OGGETTO: [ID_VIP: 10194] Istanza per il rilascio del provvedimento di VIA ai sensi dell'art. 23 del D.lgs. 152/2006, relativa al progetto per la realizzazione di un impianto eolico, costituito da 5 aerogeneratori di potenza unitaria di 7,2 MW, per una potenza complessiva d'impianto pari a 36 MW, da realizzarsi nel Comune di Santeramo in Colle (BA) in località "Vallone della Silica", incluse le relative opere di connessione alla RTN ricadenti anche nel Comune di Matera (MT)

con riferimento all'iniziativa progettuale e all'istanza in epigrafe, si trasmettono le presenti controdeduzioni alla Nota del Servizio Osservatorio e Pianificazione Paesaggistica del Dipartimento Ambiente, Paesaggio e qualità urbana Sezione Tutela e Valorizzazione del Paesaggio della Regione Puglia del 25 ottobre 2023, prot. n. 0171949.

Figura 1 – Area di indagine - Buffer di 10 km.

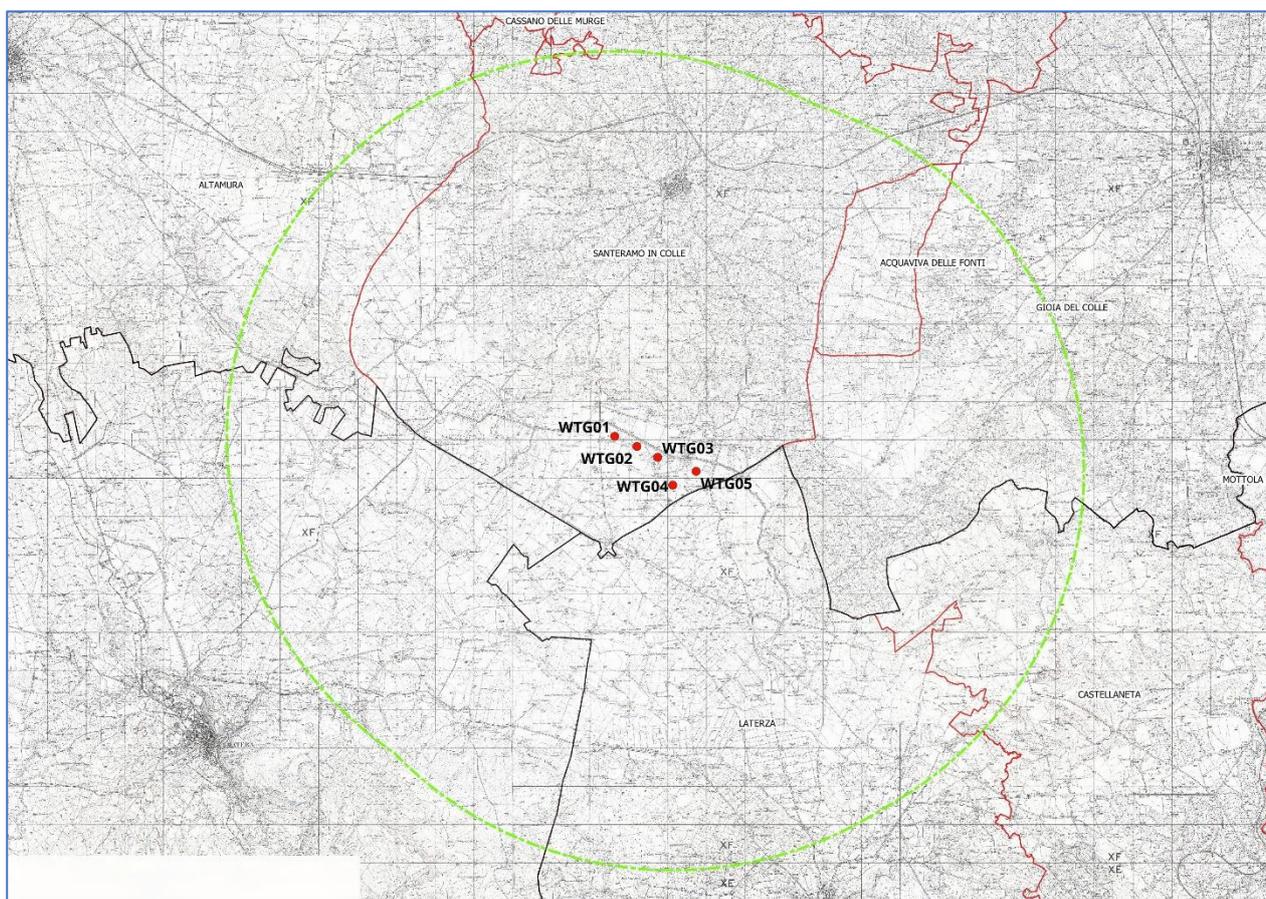
La Nota, facendo riferimento alla scheda di Ambito Paesaggistico n. 5.6 del PPTR "Alta Murgia", afferma che il Progetto della Società, qualificabile come "proposta industriale di insediamento di impianto di produzione energetica da fonte rinnovabile", andrebbe, da un lato, ad alterare il contesto paesaggistico dell'Ambito, compromettendo in particolare le visuali ampie sul paesaggio, dall'altro andrebbe a generare fenomeni di dissesto idrogeologico.

Per quanto riguarda la contestata alterazione della visuale paesaggistica, si rimanda a quanto descritto a pag. 40 della relazione STC-AMB-REL-036_00 “Relazione Paesaggistica e di compatibilità con il PPTR”, all’interno della quale è possibile rinvenire che:

L’analisi sulla visibilità del parco rispetto al paesaggio in cui si inserisce parte dalla definizione di un’area di interesse pari ad una distanza di 10 km da ciascuno degli aerogeneratori in progetto.

Tale distanza, assolutamente conservativa, è coerente con quanto previsto dalle Linee Guida Nazionali (punto 3 dell’allegato 4 al DM Sviluppo Economico 10 settembre 2010 - Linee guida per l’autorizzazione degli impianti alimentati da fonti rinnovabili) che suggeriscono come area di indagine, per la valutazione dell’impatto visivo, un’area pari a 50 volte l’altezza massima del sistema torre più rotore.
